Verslag huishoudelijke elektrische installatie op laagspanning en zeer lage spanning

Referentie: **003-20260409-03**	Datum controle: **09/04/2026**
Keurder: **003**

Eigenaar:	**Onbekend**	EAN-code:	**541448820043612527**
Adres installatie:	**Dorpsstraat 4, 9052 - Zwijnaarde**	Nummer teller(s):	**1SAG3100734567**
		Distributienetbeheerder installatie:	**Fluvius**

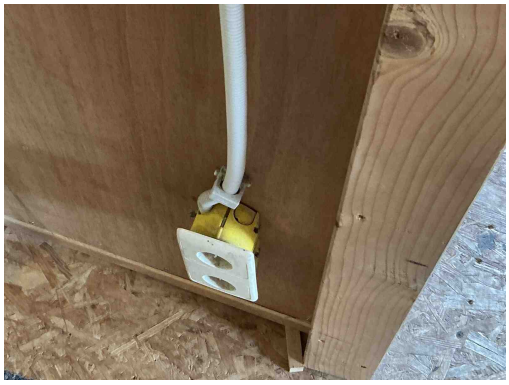
T21 - Het elektrisch materieel is niet geplaats volgens de voorschriften van de fabrikant/ regels van goed vakmanschap . (Boek 1: 1.4.1.3)

Opmerking: Ophangvijzen bord ontbreken,kamaansluiting niet afgedekt, inbouw contactdoos niet ingebouwd

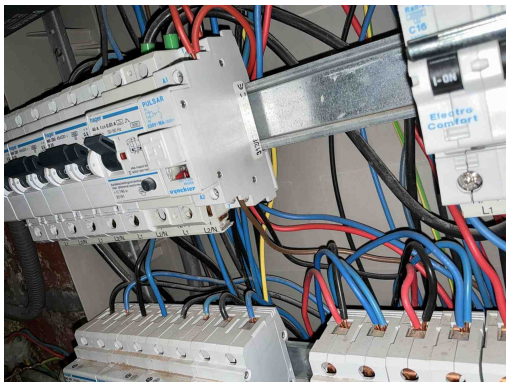
T21 - Het elektrisch materieel is niet geplaats volgens de voorschriften van de fabrikant/ regels van goed vakmanschap . (Boek 1: 1.4.1.3)

Opmerking: Ophangvijzen bord ontbreken,kamaansluiting niet afgedekt, inbouw contactdoos niet ingebouwd

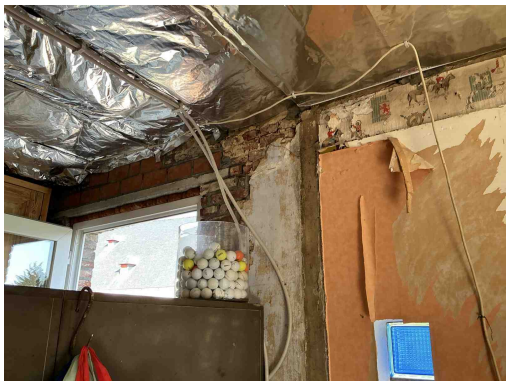
C35 - Er zijn doorverbindingen gemaakt met lusterklemmen; er kon niet aangetoond worden dat deze klemmen geschikt zijn voor de aanwezige spanning, stroom en draadsectie en dat ze “CE” zijn (Boek 1: 1.4.2.1.).

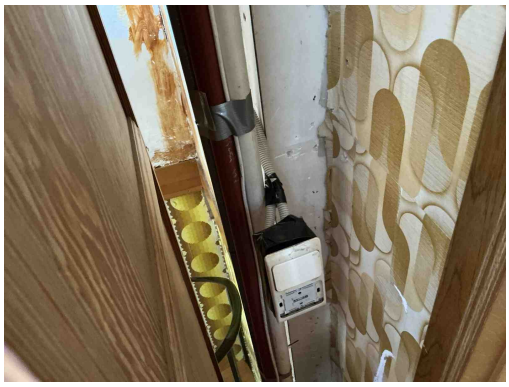
C13 - Onvoldoende bevestiging van de leiding(en) (Boek 1: 5.2.9.5).

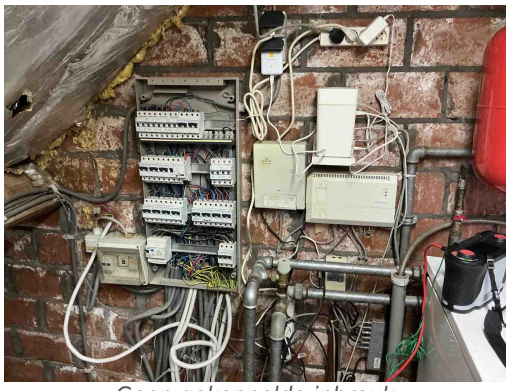
T10 - Bepaalde contactdozen en/of schakelaars zijn niet degelijk bevestigd (Boek 1: 1.4.1.3).
